改善箇所説明図

SC1352

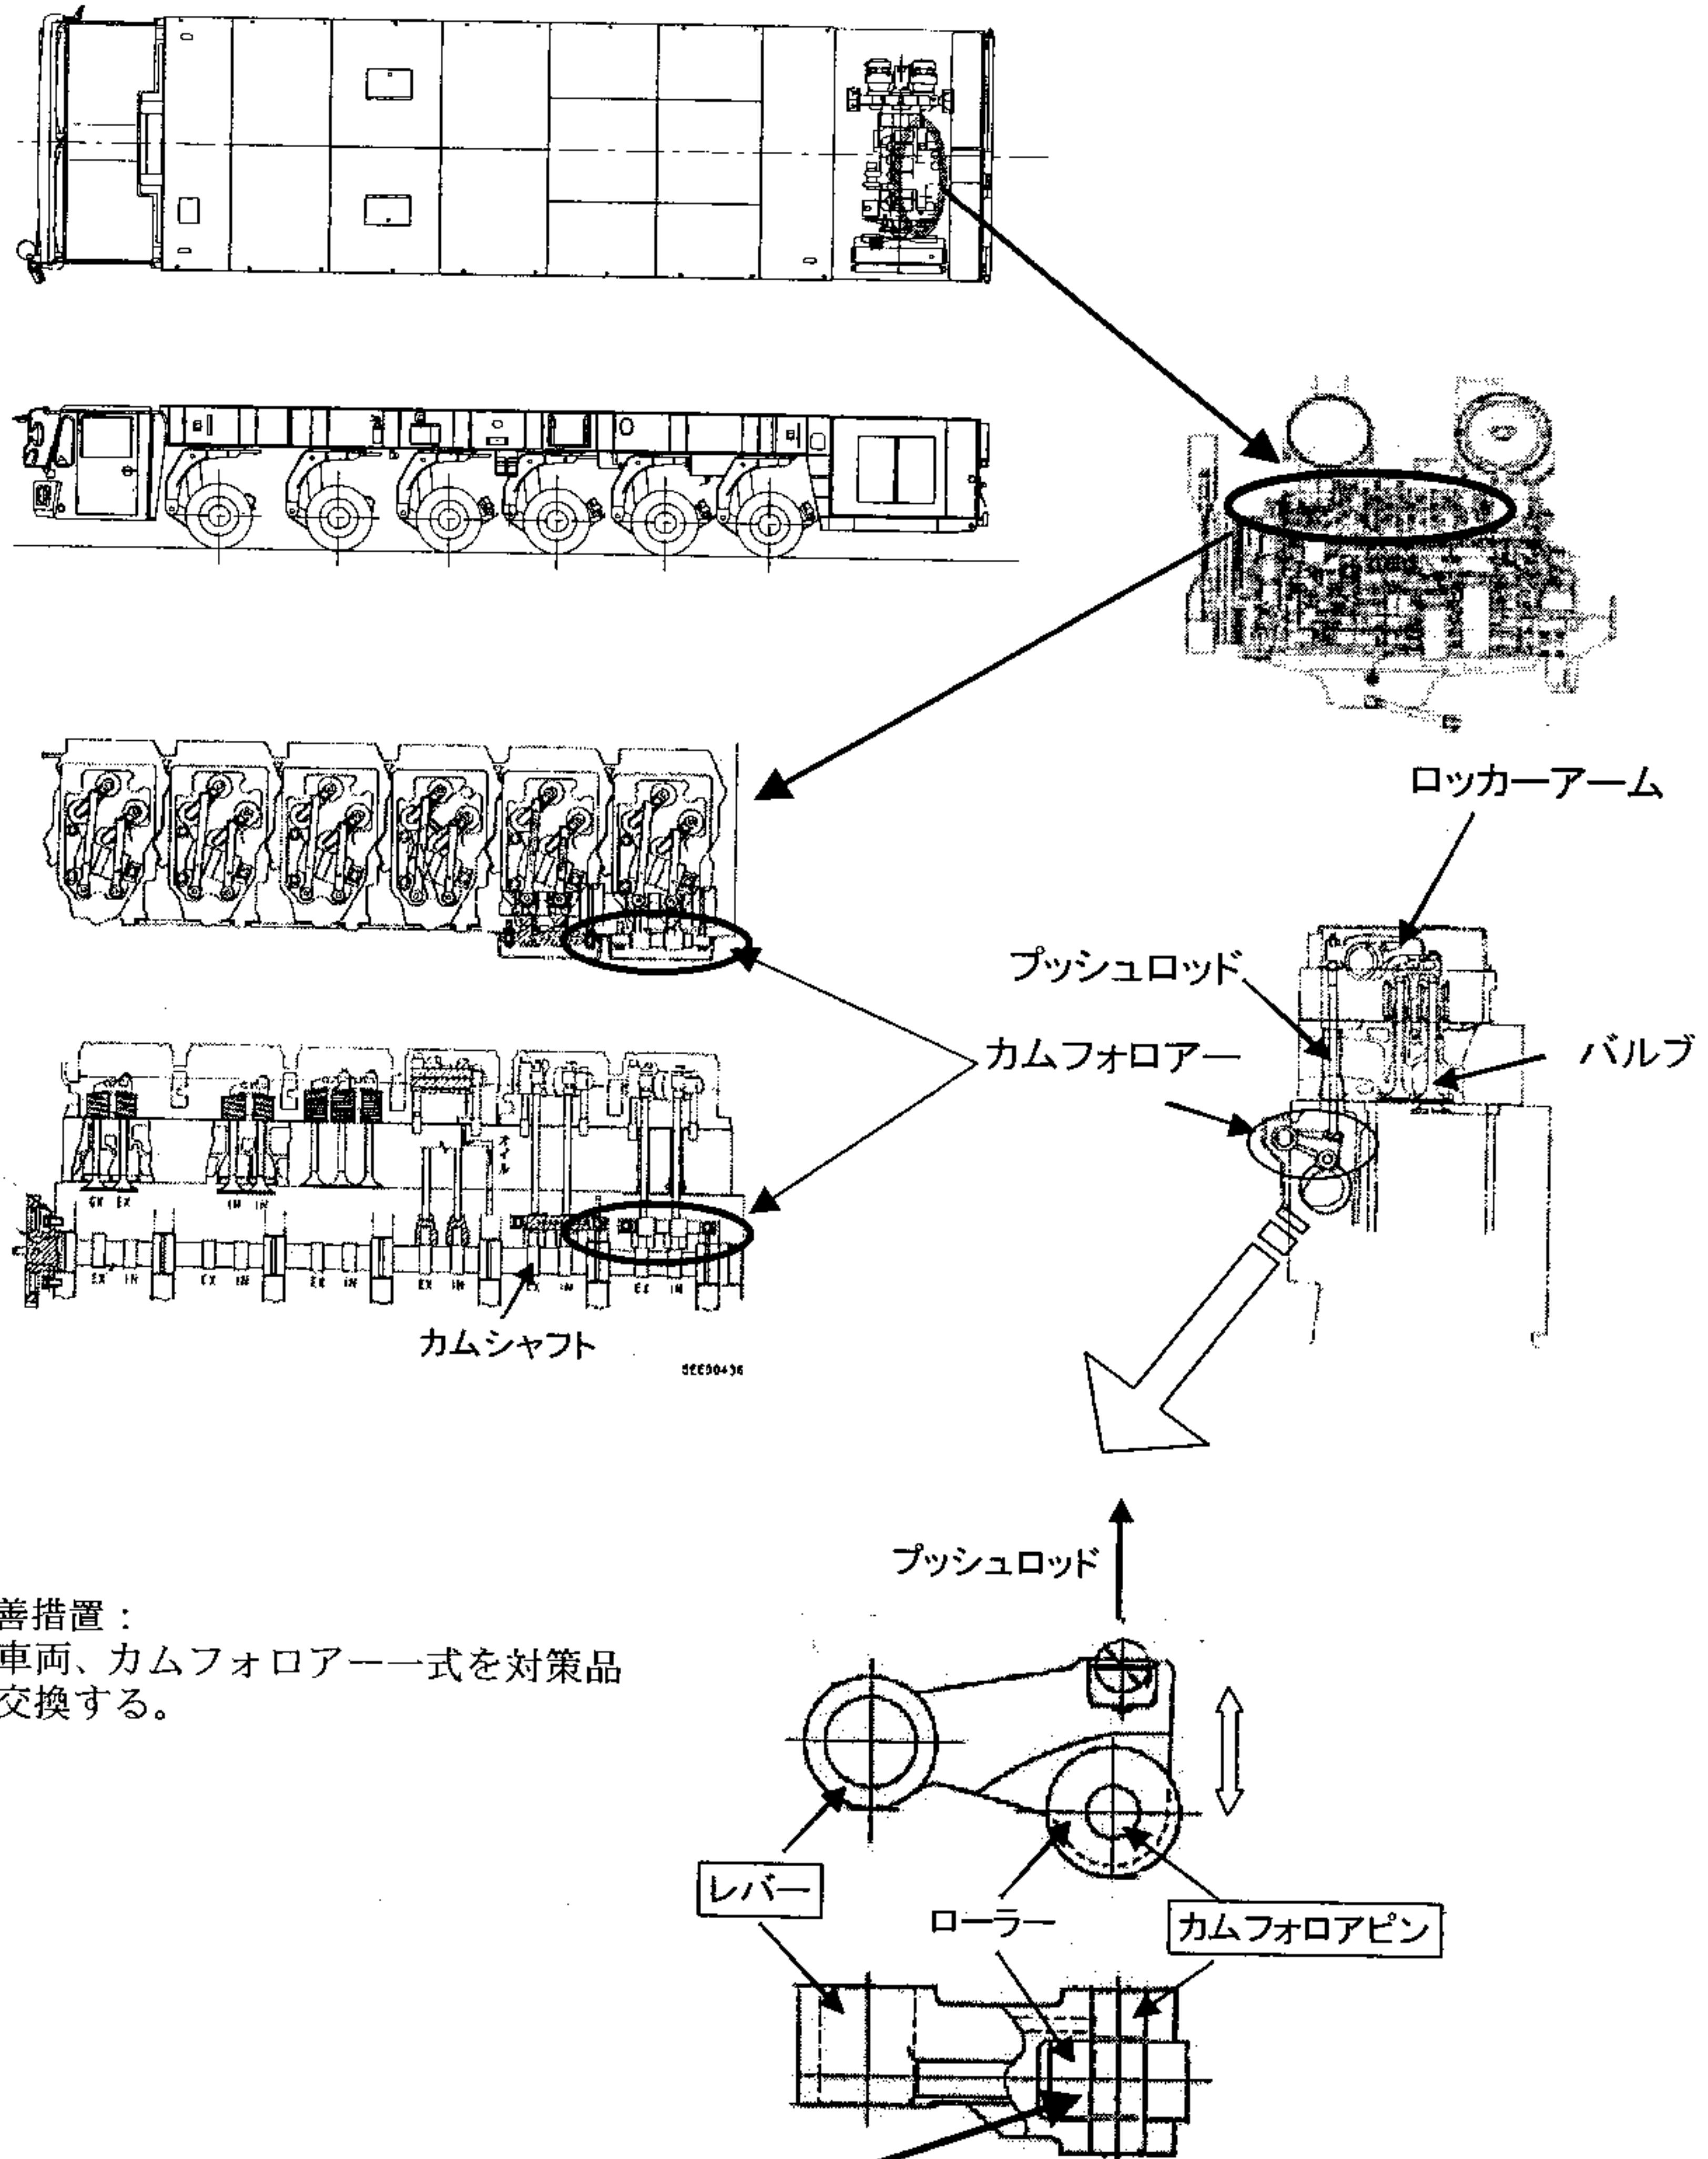
基準不適合箇所

カムフォロアピンの強度が不足しているため、カムフォロアピンを支持するレバー内部で、当該ピンに亀裂が発生することがある。そのため、そのまま使用を続けると、亀裂が進行してカムフォロアピンが折損し、バルブクリアランスが増大してエンジンのシリンダーヘッドから異音が発生し、最悪の場合、エンジンの破損に至るおそれがある。

改善措置：
全車両、カムフォロアー式を対策品
と交換する。
